**COMMISSION TECHNIQUE ET
PEDAGOGIQUE
CIRCULAIRE DE SECURITE N°131**

Objet: Modification de la structure d'attache des suspentes

Matériels concernés: Voilures de secours Raven Dash M fabriqués avant le 12 Avril 1999
Par PRECISION AERODYNAMICS, INC

TITRE: PERFECTIONNEMENT DE LA STRUCTURE D' ATTACHE DE SUSPENDE

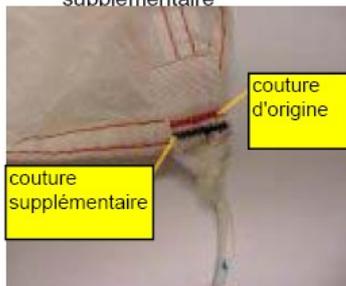
Depuis la sortie du bulletin de service SB1221, nous avons approuvé trois méthodes possible de mise en conformité pour le perfectionnement de la structure d'attache des voiles concernées par le bulletin de service SB 1221.

Ces trois méthodes sont acceptables de manière égale en termes de mise en conformité avec le bulletin en ce sens que la méthode de couture remplit les critères suivants :

- une couture supplémentaire doit être placée au dessus ou entre les deux rangées de couture de la double aiguille ET
- une couture supplémentaire doit verrouiller les pattes d'attache du galon de type III de 3/8 de pouce qui s'étend en diagonale du caisson.

La première méthode de mise en conformité permet au Réparateur une marge quant à l'emplacement de la couture supplémentaire

Les seconde et troisième méthodes de mise en conformité permettent le remplacement des pattes d'attache par des nouvelles, grâce au galon de type III MIL 5038 ou type 1 MIL-W-4088.

La première méthode est basée sur l'observation qu'il y a des situations dans lesquelles la couture d'origine de la patte d'attache était placée un peu au dessus ou en dessous du centre des rangées faite par la double aiguille, favorisant un côté plus qu'un autre . La spécification qui était faite pour l'emplacement était "entre" la rangée de couture, mais en clair il y a des cas où la couture supplémentaire aurait été mieux placée si elle était en dessous la couture d'origine que au-dessus. Dans ces cas, le Réparateur doit utiliser son bon sens pour juger du meilleur emplacement possible pour cette couture.

La deuxième autre méthode de mise en conformité permet au Réparateur de remplacer les pattes d'attache par des nouvelles avec du galon type III de 0.75 pouce MIL-T-5038 ou PIA-T-5038 utilisant deux coutures bartack de 42 points comme décrit (ou équivalent). Quand cette méthode est choisie, il n'est pas nécessaire d'utiliser un fil de couleur différent pour chaque bartack comme spécifié à l'origine. De plus, soit du fil de nylon de 46 ou 69 peut être utilisé. Enlever avec précaution la couture d'origine avec un découd vite, en faisant attention de ne pas pénétrer dans le tissu de la voile. Toute pénétration dans la voile disqualifie cette méthode comme étant conforme, et la voile doit être retournée au fabricant pour inspection et réparation.

La troisième autre méthode de mise en conformité permet au Réparateur de remplacer les pattes d'attache des suspentes par des nouvelles avec du galon de type 1 de 0.5625 pouce MIL-W-4088 ou à présent PIA W 4088, à condition d'utiliser deux coutures bartack de 0.375 pouce X 0.125 pouce, des coutures bartack de 42 points décrites au-dessus (ou équivalent). Quand cette méthode est choisie, il n'est pas nécessaire d'utiliser un fil de couleur différent pour chaque bartack comme indiqué à l'origine. De plus, soit du fil de nylon de 46 ou 69 peut être utilisé. Enlever avec précaution les coutures d'origine avec un découd vite, attention de ne pas créer de pénétration dans le tissu de la voile. Toute pénétration dans le tissu de la voile disqualifie cette méthode comme étant conforme, et la voile doit être retournée au fabricant pour inspection et réparation.
